일련번호	12	감사자	전기 3급 →→→		공 개() 비공개(○)
신분상 조치인원	-	재정상 조치방법	시정(금액)	재정상 조치금액	63,815,951

제 목 가로등 조명 제어방식 변경

●●●●사업단은 크크크크크크 내 입주민의 안전성 확보를 위해 「크크크크 크크 °F°F지구 2공구 전기공사」를 통하여 가로등, 신호등 등 도시기반시설을 설치하고 있다.

[그림] 조명제어 방식

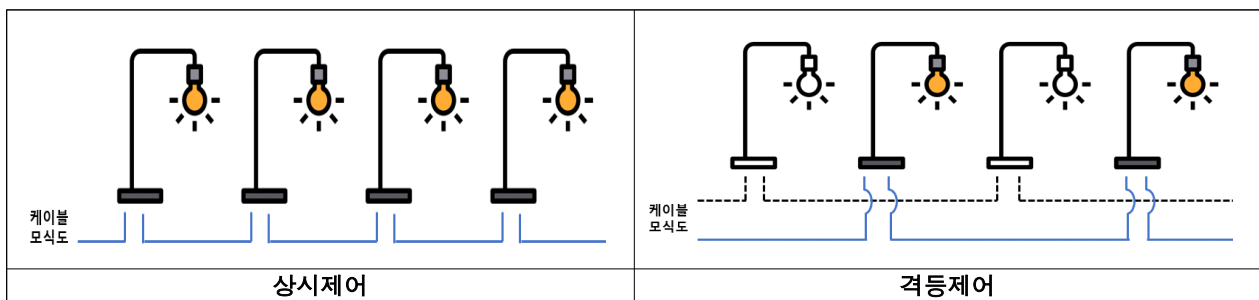
●●●●사업단은 °F°F지구의 토지이용계획에 따른 구분 없이 전 부지의 가로등을 모두 “격등제어”를 하도록 설치할 계획이나, 유동 인구가 많은 상업지구의 경우 관련 조례에 따라 범죄예방을 위한 균일한 조도 확보를 위하여 격등제어 대신 상시조명을 설치를 검토할 필요가 있다.

따라서 향후 토지이용계획 변경(예정) 시 ■■시 협의를 통하여 토지용지별 제어방식을 구분하여 설치하여 범죄예방 및 예산 절감이 필요하다고 판단된다. (상업지구의 격등제어 → 상시조명 변경 시 약 64백만원 절감 가능)

관계부서 의견 ●●●●사업단은 관련 조례 및 기본계획·가이드라인에 맞추어 상업지구 내 가로등 제어방식을 상시조명으로 변경하여 예산 절감 및 야간 범죄 가능성 감소하도록 검토하겠다는 의견을 제시하였다.

조치할 사항 ●●●●사업단장은 ■■시와 협의를 통해 상업지역 내 조명 제어 방식 변경을 검토·시행하시기 바랍니다. (64백만원 감액) (시정(금액))
